表 1 彰化縣政府水利資源處二級品質督導小組
工程督導紀錄表

工程名稱	鹿港溪再現計畫-彰化縣鹿港溪排水護岸及水岸景觀環境營造			主辦單位	水 利 資 源 處		
				承辦人員	周嘉宏		
				監造單位	黎明工程顧問股份有限公司		
開工日期	107 年 3 月 1 日	預定完工日期	109 年 7 月 26 日	監工人員	沈佑駿、陳佑銘		
				承攬廠商	文健營造股份有限公司		
督導日期	108 年 10 月 23 日			廠商代表	陳景隆		
預定進度	46.9 %	實際進度	44.77 %	差異	-2.13 %	改善期限	108 年 11 月 20 日
工程概要	1. 護岸約 3,236m。 4. 引水 RCP 管 617.20m。 2. 橋梁改建 7 座 5. 廣場 5 處。 3. 截流箱涵 964.12m。 6. 步道、植栽、路燈等。			發包預算	383,388,290 元整		
				契約金額	383,323,000 元整 392,081,679 元整 (第 1 次契約變更)		
督導人員 (含外聘委員)				領隊			
督 導 意 見	一、施工品質 1. [承造單位] (抽查南興二號橋) 部份施工完成鋼結構銲道之外觀不理想，鋼結構銲接後之部份銲道表面粗糙或有孔洞情形，部份銲接品質不理想。(抽查新宮一號橋) BH 鋼板焊道施工，支承處鋼材銲接後之銲道表面有「腳長不等」情形。 2. [承造單位] 部份鋼構有漆膜脫落情形 (如南興二號橋、新宮一號橋)；另有部份鋼構可能施工時未確實保護，尚有部份擦痕未完全修補，鋼結構塗裝與防蝕施工品質不盡理想。

督導照片-鹿港溪再現計畫-彰化縣鹿港溪排水護岸及水岸景觀環境營造

南興二號橋至新宮一號橋段

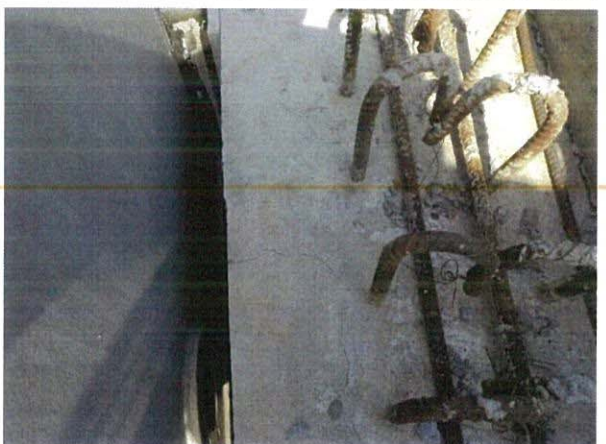
16. [承造單位]工程進度落後須做檢討，並規劃加強施工，應該在二週內趕上進度，請改善。
 17. [承造單位]後續施工的測量準確度要掌握，各設施位置、高程都是很重要的細節，勿因測量誤差造成後續的成果、功能不良，請注意。
 18. [監造單位]南興二號橋至新宮一號橋之間鋪排塊石的成果，現場幾乎為同樣坡度，而圖說該段有不同坡度營造多元樣貌，請設計監造單位確認。

塊石形貌

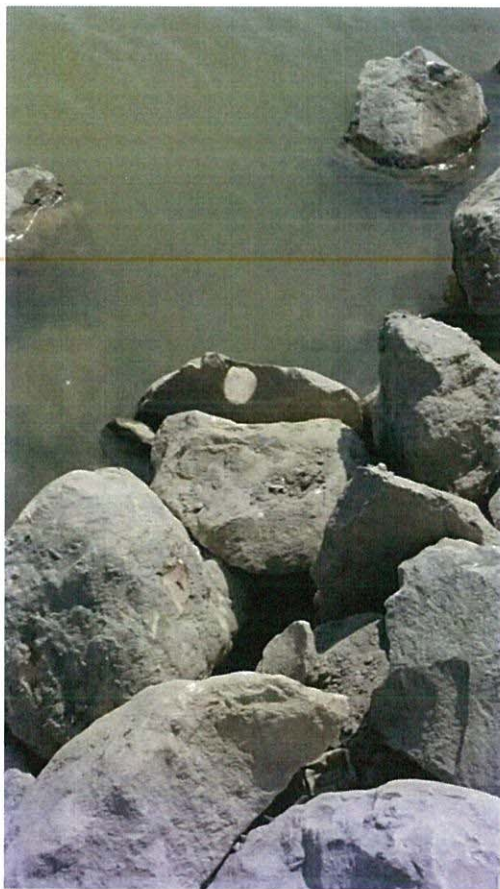
19. [監造單位]現場石塊形態發散，尺寸落差大，材料是否符合圖說規範基本規格及可達成良好鋪排成果之要求，請設計監造單位確認。
 20. [監造單位]多處鋪排塊石僅鋪在坡面上，塊石間並無接觸形成堆疊結構，外觀上及構造上是否符合要求，請設計監造單位確認。
 21. [監造單位]本案為景觀工程，目前鋪排塊石試作段外觀未理想，宜安排具實作經驗之專家或工匠予以本案諮詢輔導，建請設計監造單位協助辦理，如有須對於圖說、規範調整以達成果之完善，亦請積極處理。

新宮一號橋上游護岸線型

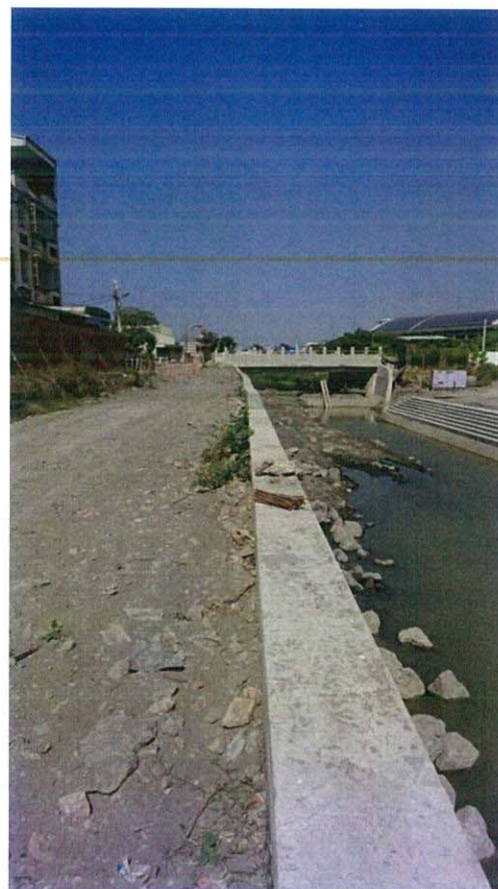
22. [承造單位]新宮一號橋上游左岸護岸多處排水孔阻塞或遭混凝土覆蓋，請改善。排水孔水平度有些有落差，後續要再注意。另排水孔無交錯，是否符合設計？ 23. [承造單位]砂岩亂片的試做部份，其排列方式及間隙情形，請設計監造單位參考圖說之成果示意，再做確認。另目前試做結果，其表面有些是鑿面，有些是較平面的，請設計監造單位再確定是否有符合要求。 24. [承造單位]部分護岸擋土牆及多數外側箱涵有被機器損傷，請改善。 25. [承造單位]新宮一號橋上游左岸擋土牆，局部線型不平順，後續施工請注意。 二、品管文件 26. [承造單位]未依鋼材鐸道目視檢測規定(CNS 13021 規定)提出鐸道目視檢測(VT)完整 100% 證明文件，請改善。 27. [承造單位]防汛自主檢查僅做到 9 月中，請注意落實。
建議事項	1. 請主辦機關依據「鋼結構施工規範」之規定，要求施工廠商驗收前提交佐證文件，包括「鋼結構竣工圖、製造圖、安裝圖與變更設計之文件」、「施工過程中所達成之協議文件」、「施工中所用之鋼材和其他材料之品質證明書或試驗報告」、「隱蔽部位之中間驗收紀錄、構件調整後之測量資料、整體鋼結構工程或單元之安裝，品質評定資料」、「鐸道品質檢驗資料，及鐸工之施工紀錄」、「高強度螺栓之檢查紀錄」、「表面處理及塗裝之檢查紀錄」與「依設計者要求所作之鋼結構工程試驗紀錄」等文件。上述佐證文件並應全部經監造單位審查確定符合，再交由主辦機關收存備查。
